仕様変更のご案内

RUシリーズ ユニバーサルリレー

RUシリーズ ユニバーサルリレーの仕様変更をご案内いたします。

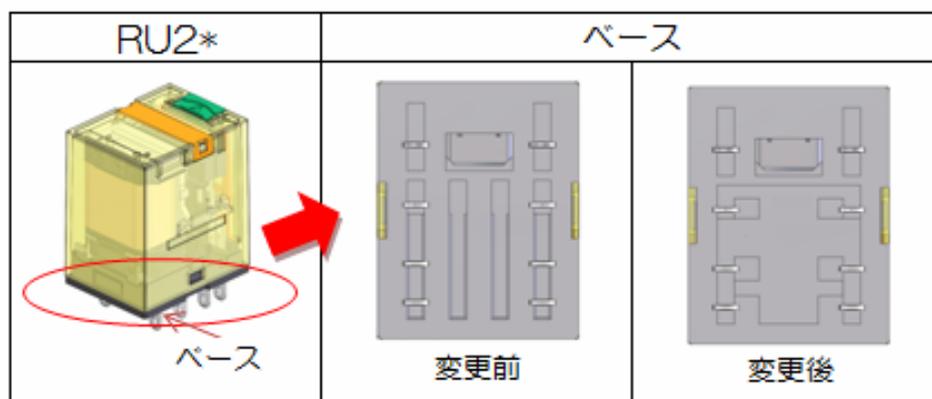
ベース材料を不飽和ポリエステル樹脂からPBT樹脂（ポリブチレンテレフタレート樹脂）に変更いたします。またモールド成型の寸法安定性を高めるためベース底面の形状を一部変更いたします。
※外形寸法、その他の仕様変更はありません。

変更後の製品には、ユニットケース、外装ケースに「P」を捺印します。
〈識別表示期間：2014年3月生産分まで〉
